**OGGETTO: Risposte al parere espresso con lettera protocollo Z1.2013.0012925 del 19/7/2013 in merito allo Studio geologico del territorio comunale del Comune di Temù (BS) del giugno 2013 a supporto del PGT – L.R. 11 marzo 2005 n. 12**

## COMUNE DI TEMU' (BS) - PARERE INERENTE GLI ASPETTI GEOLOGICI

**Tipo di studio:** aggiornamento dello studio della componente geologica, idrogeologica e sismica del PGT ai sensi della L.r. 11 marzo 2005, n. 12.

## Conoide Torrente Fiumeclo

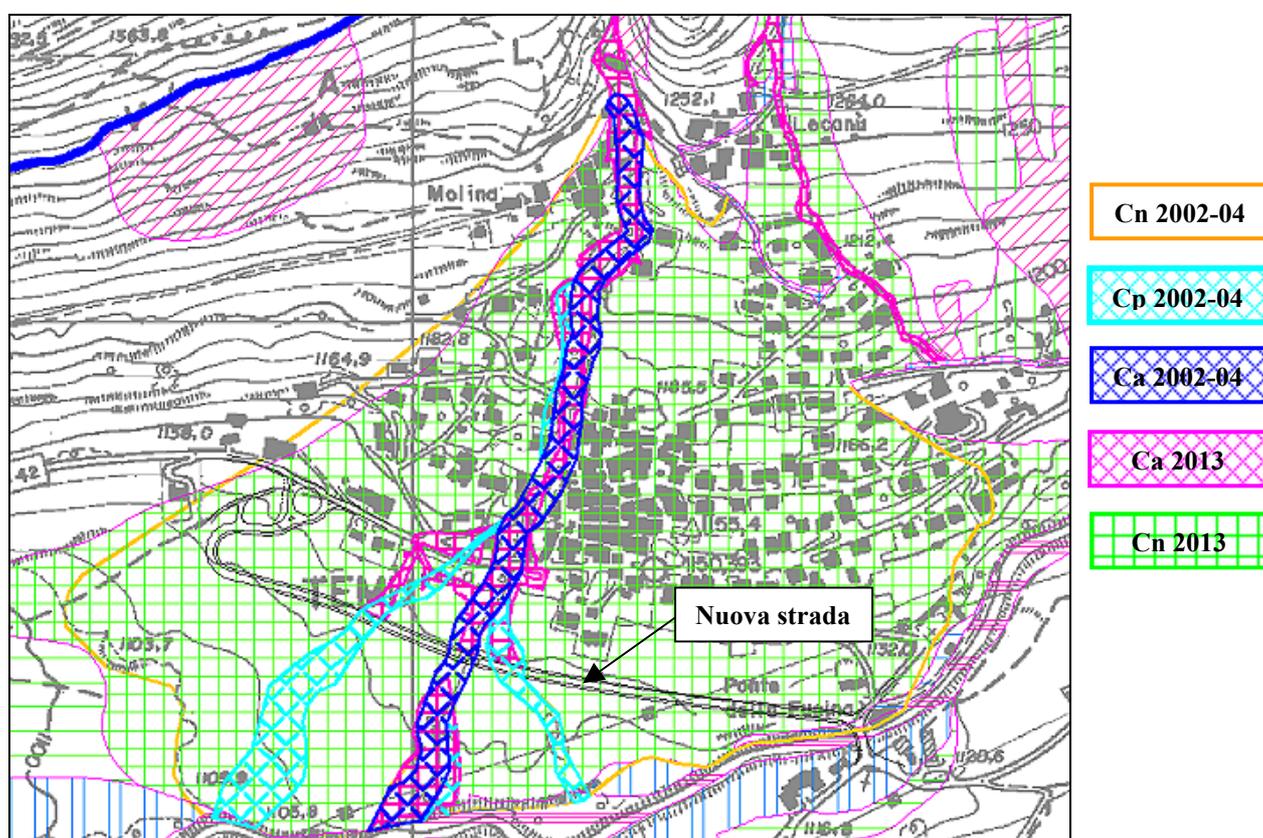
Sulla base di quanto evidenziato sopra, la proposta di ripermetrazione dell'ambito dovrà essere maggiormente dettagliata rispetto alle opere di mitigazione del rischio realizzate. Si segnala in particolare che l'attribuzione alla classe di pericolosità H3 sulla strada di PL Temù-Fuzina, e quanto esposto in merito ad una possibile espansione laterale delle colate lungo la stessa non sembra coerente

La modifica della zonazione della pericolosità del conoide (principalmente delle classi H5 e H4) proposta nel lavoro in oggetto (giugno 2013) rispetto ai lavori pregressi (studio geologico 2002-2004 e s.m.i.) ha tenuto conto sia dalla realizzazione di interventi di mitigazione del rischio potenziale realizzati nella zona distale del conoide sotto la S.S. n. 42 del Tonale, sia di elementi innovativi relativi al quadro conoscitivo del contesto e analitico del dissesto, come di seguito specificato. Si rimanda anche alla scheda conoidi aggiornata e allegata in coda al paragrafo.

- Nello studio 2002-2004 e s.m.i. la classe H5 era stata tracciata CON CRITERIO GEOMETRICO COME DISTANZA PARI A 10 m dalle sponde del Torrente Fiumeclo (applicando il concetto di "fascia di rispetto geometrica del reticolo idrico"). Invece nello studio proposto è stata correttamente considerata la pericolosità connessa al fenomeno del trasporto in massa lungo il conoide che non segue regole geometriche. Poi a questo fenomeno è stato sovrapposto il vincolo, di diverso significato, relativo alla fascia di rispetto del Reticolo Idrico Minore (pari a 10 m di larghezza per ciascun lato del corso d'acqua), indicato con un sovrassegno nella Carta della Fattibilità Geologica.

- La presenza della nuova strada di Piano di Lottizzazione (progettata e realizzata tra il 2010 e il 2013) che collega la statale n. 42 del Tonale con il ponte della Fucina ha comportato una modifica radicale delle classi di pericolosità individuate nello studio 2002-2004 e s.m.i. Il progetto esecutivo della nuova strada ha previsto anche la realizzazione di alcune opere di sistemazione idraulica lungo il torrente Fiumeclo definite sulla base di uno specifico studio idraulico. In particolare è stato eseguito un risezionamento con regolarizzazione delle sponde e del fondo (prima non piano) portandolo ad una larghezza di 4 m sul fondo (prima largo in alcuni punti 2,6 m) e 6 m in sommità, con alcuni salti di fondo (soglie) per ridurre la velocità del flusso. E' stata realizzata una scogliera in sponda destra tra l'ultima casa esistente e il ponte della nuova strada, a partire dal muretto di cinta della casa per una lunghezza di 45 m (compreso il tratto sotto il nuovo ponte) e altezza 1,5 m in massi e una scogliera in sponda sinistra sempre in massi alta 1,5 m e lunga circa 50 m (compreso il tratto sotto il nuovo ponte).

- Inoltre come già specificato nella relazione del giugno 2013 per discostarsi il meno possibile da quanto già approvato, è stata mantenuta la perimetrazione vigente per le classi H1, H2 e H3, apportando solo alcune limitate modifiche geometriche in funzione della morfologia rilevata e della nuova base topografica. Il conoide quindi ha ancora una continuità a monte e a valle della nuova strada di PL.

## Conoide Rio Pozzuolo

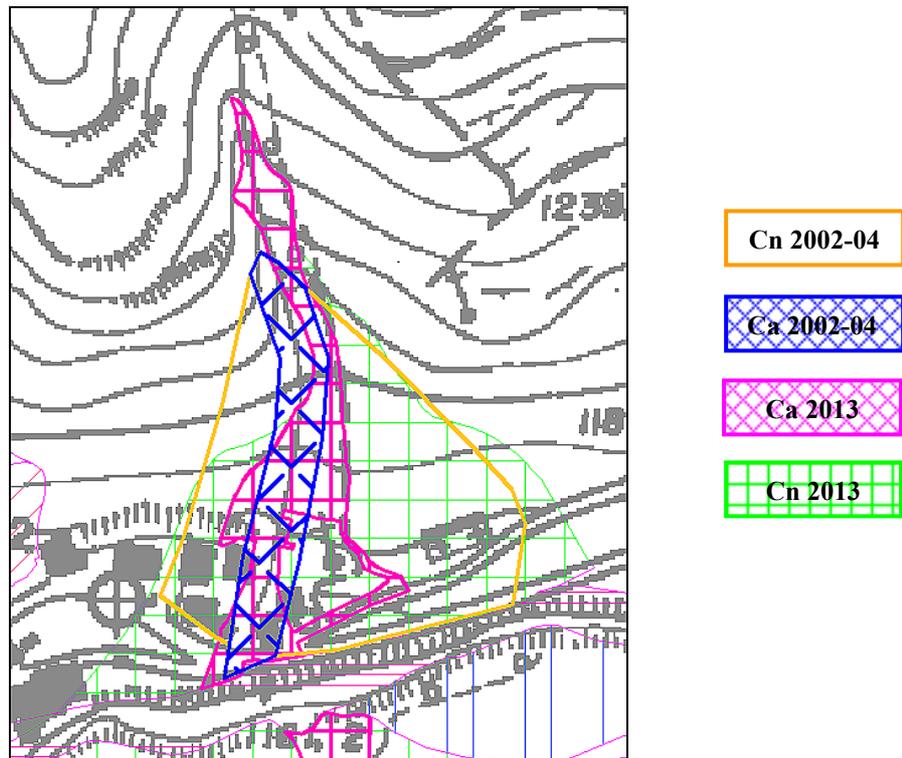
Come illustrato nella relazione tecnica il conoide del Rio Pozzuolo è stato ripermetrato rispetto al quadro del dissesto presente nell'Elaborato 2 del P.A.I. originario nell'ambito dello studio geologico a supporto del PRG (2002-2004). Si ritiene pertanto di non poter esprimere parere favorevole a tale proposta, in quanto non suffragata da nuovi elementi di giudizio.

Vengono di seguito forniti gli elementi di giudizio atti a suffragare la proposta riportata nel lavoro presentato (giugno 2013). La zonazione della pericolosità deriva da elementi geomorfologici e antropici rilevati, innovativi rispetto al quadro conoscitivo pregresso e di seguito descritti. Si rimanda anche alla scheda conoidi aggiornata e allegata in coda al paragrafo.

Zona ribassata in sponda dx a q. 1190 m dove si incanalerebbe il flusso in caso di fuoriuscita dalle sponde prima di arrestarsi a tergo di alcune case (H4)

In caso di fuoriuscita del flusso dalla zona dell'apice la colata si incanalerebbe lungo la stradina seguendo poi la strada asfaltata lungola massima pendenza dino alla Statale

## Conoide Rio Varisola

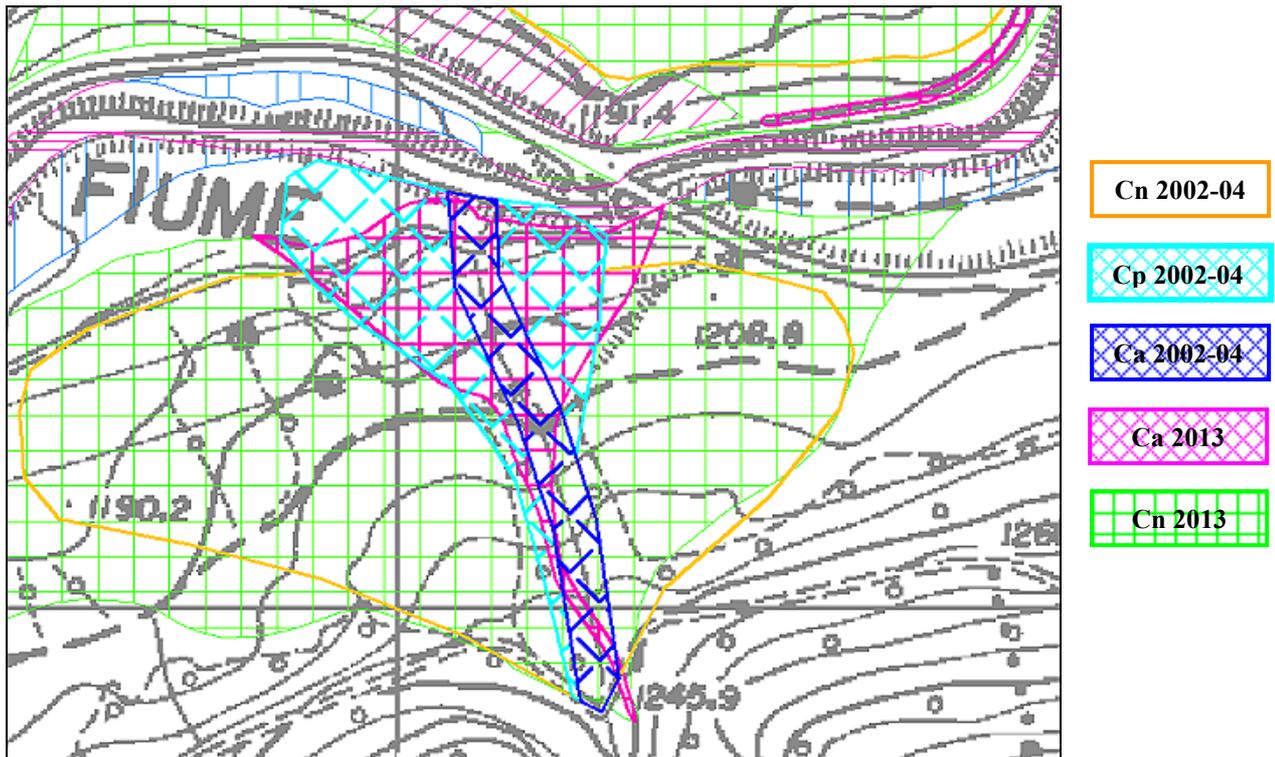
La definizione della pericolosità e la ripermenziazione di questo ambito sono state effettuate nell'ambito dello studio geologico a supporto del PRG (2002-2004). La zonazione della pericolosità proposta nell'attuale studio e le conseguenti modifiche apportate al quadro del dissesto comporterebbero, tra l'altro, lo stralcio di aree di conoide parzialmente protetta (Cp) nella piana del F.Oglio, non giustificate da valutazioni di dettaglio. Valgono pertanto le medesime considerazioni esposte per la situazione precedente.

Vengono di seguito fornite le valutazioni di dettaglio atte a suffragare la proposta riportata nel lavoro presentato (giugno 2013). La zonazione della pericolosità deriva da elementi geomorfologici rilevati, innovativi rispetto al quadro conoscitivo pregresso e di seguito descritti. Si rimanda anche alla scheda conoidi aggiornata e allegata in coda al paragrafo.

- Nello studio 2002-2004 e s.m.i. la classe H5 era stata tracciata CON CRITERIO GEOMETRICO COME DISTANZA PARI A 10 m dalle sponde del Torrente Rio Varisola e quindi applicando il concetto di “fascia di rispetto geometrica del reticolo idrico”. Invece nello studio proposto è stata correttamente considerata la pericolosità connessa al fenomeno del trasporto in massa lungo il conoide che non segue regole geometriche. Poi a questo fenomeno è stato sovrapposto il vincolo, di diverso significato, relativo alla fascia di rispetto del Reticolo Idrico Minore (pari a 10 m di larghezza per ciascun lato del corso d’acqua), indicato con un sovrassegno nella Carta della Fattibilità Geologica.

- Il corso d’acqua è interessato da un normale processo di trasporto di materiale di pezzatura media e grossolana.
- Nella zona dell’apice (tra q. 1244 e 1220 m) la valle è molto ampia con versanti alti decine di metri e lontani rispetto al torrente, il quale è contenuto entro sponde naturali alte circa 2 m. La H5 individuata quindi è una sottile striscia che comprende l’asta torrentizia e la stretta fascia ad essa adiacente.

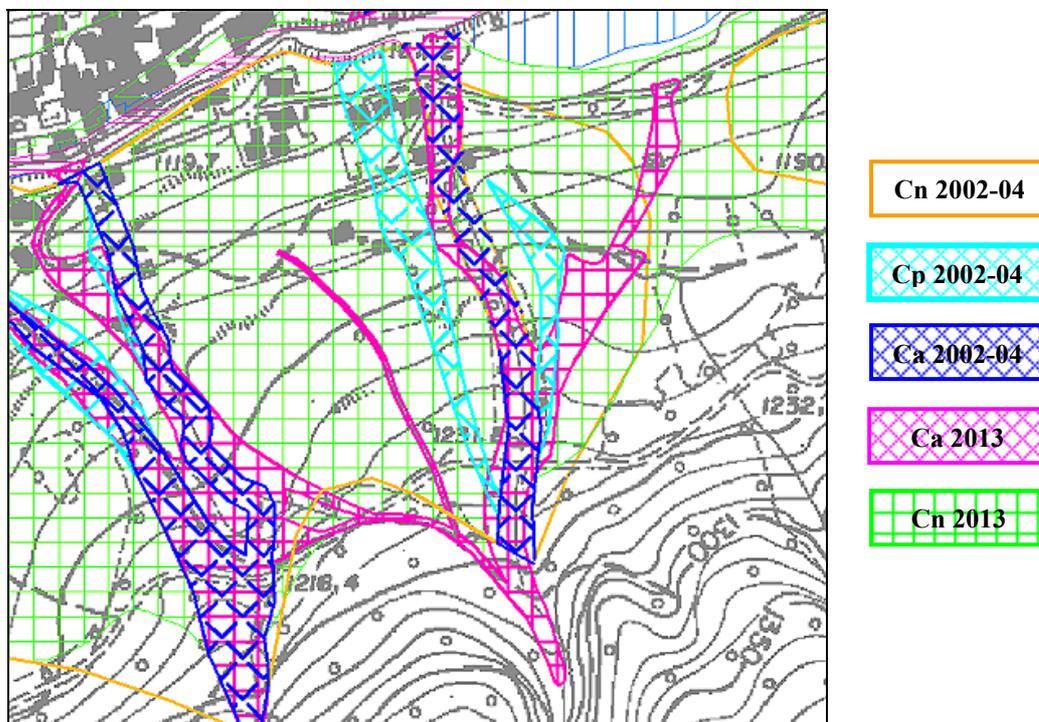
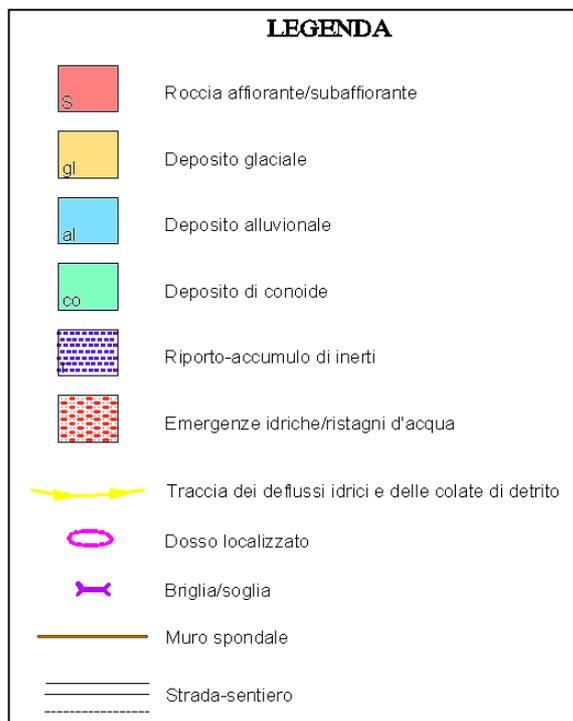
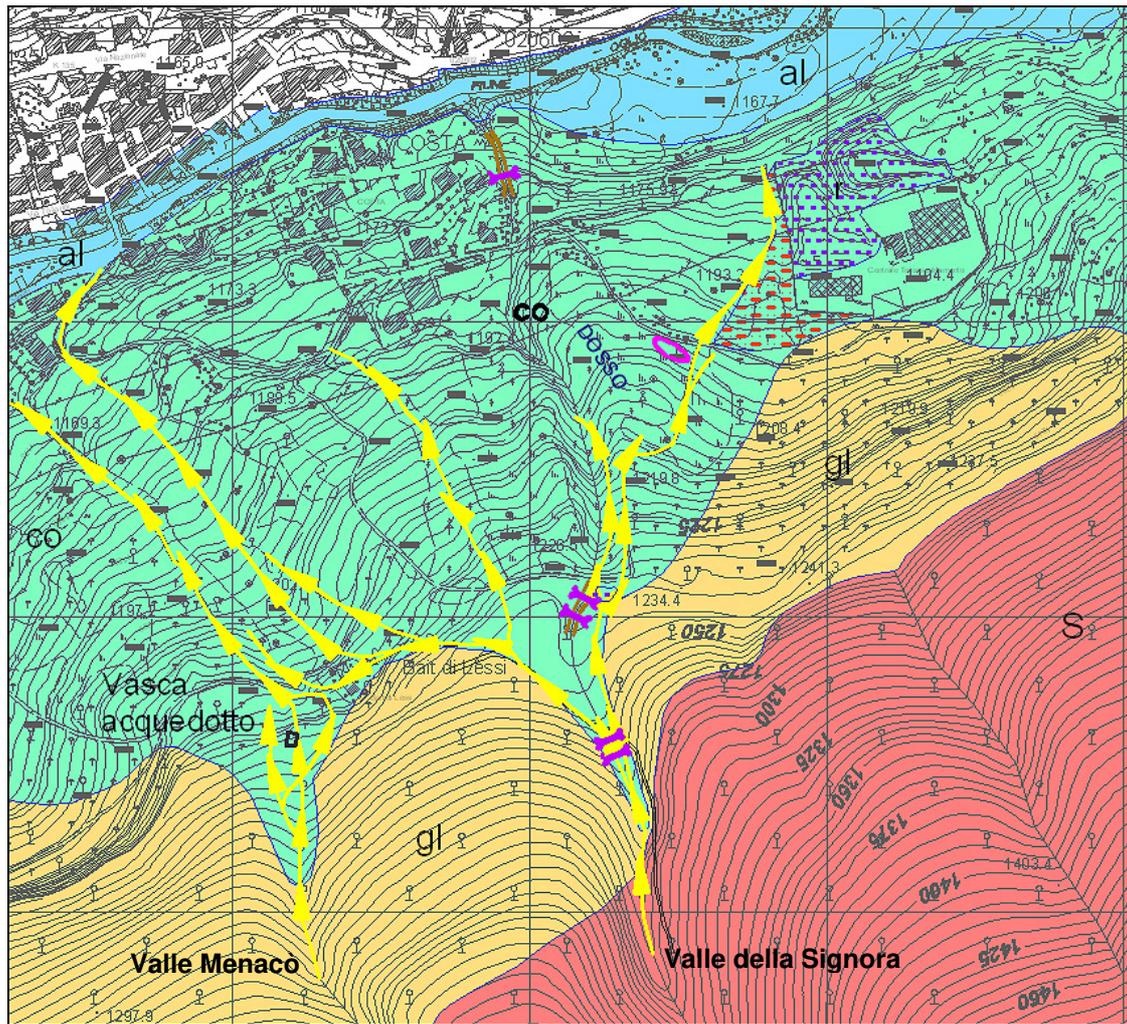
Tali ambiti di conoide sono stati ripermetrati nello studio geologico a supporto del PRG (2002-2004). Le modifiche proposte alla zonazione della pericolosità e al quadro del dissesto differiscono sostanzialmente da quanto riportato nello studio vigente. Ferme restando le procedure di modifica alle perimetrazioni, sopra esposte si ritiene che un parere definitivo su tale proposta possa essere espresso solo in seguito alla trasmissione dello studio (dell'anno 2008) citato nel testo, relativo al medesimo conoide.

Come richiesto nel parere regionale si allega la relazione del 2008 redatta dalla scrivente a supporto del "Piano di Lottizzazione comparto 62 in località Pontagna". Si rammenta che lo scopo del lavoro del 2008 NON fu quello di proporre ripermetrazioni dei conoidi, modificare le classi di fattibilità geologica o le aree PAI, vigenti alla data della stesura del lavoro, ma riguardò la verifica delle reali condizioni e problematiche geologiche specifiche dell'ambito oggetto di espansione residenziale situato nella fascia bassa del pendio.

Sulla base del rilievo sul terreno eseguito per la stesura di quel lavoro (2008) successivamente ricontrollato ed esteso verso monte per lo studio geologico di PGT del 2013, sono state apportate alcune modifiche alla perimetrazione fatta nello studio geologico precedente (2002-2004 e s.m.i.) e quindi è stata proposta la nuova zonazione della pericolosità di questo conoide.

Le aree a diverso grado di pericolosità sono state tracciate nel lavoro del giugno 2013 in base all'esistenza di elementi geomorfologici e antropici rilevati, innovativi rispetto al quadro conoscitivo pregresso, di seguito descritti e riportati nella Carta geologica e geomorfologica allegata in coda al paragrafo. Si rimanda anche alla scheda conoidi aggiornata e allegata al termina del paragrafo.

- Nello studio 2002-2004 e s.m.i. la classe H5 era stata tracciata CON CRITERIO GEOMETRICO COME DISTANZA PARI A 10 m dalle sponde del Torrente Valle della Signora e quindi applicando il concetto di "fascia di rispetto geometrica del reticolo idrico". Invece nello studio proposto è stata correttamente considerata la pericolosità connessa al fenomeno del trasporto in massa lungo il conoide che non segue regole geometriche. Poi a questo fenomeno è stato sovrapposto il vincolo, di diverso significato, relativo alla fascia di rispetto del Reticolo Idrico Minore (pari a 10 m di larghezza per ciascun lato del corso d'acqua), indicato con un sovrassegno nella Carta della Fattibilità Geologica.

- Per la delimitazione delle classi di pericolosità H3, H2 ed H1 è stata seguita sul terreno per quanto possibile la morfologia del conoide il quale si estende maggiormente verso est fino a coalescere con quello del Rio Varisola.
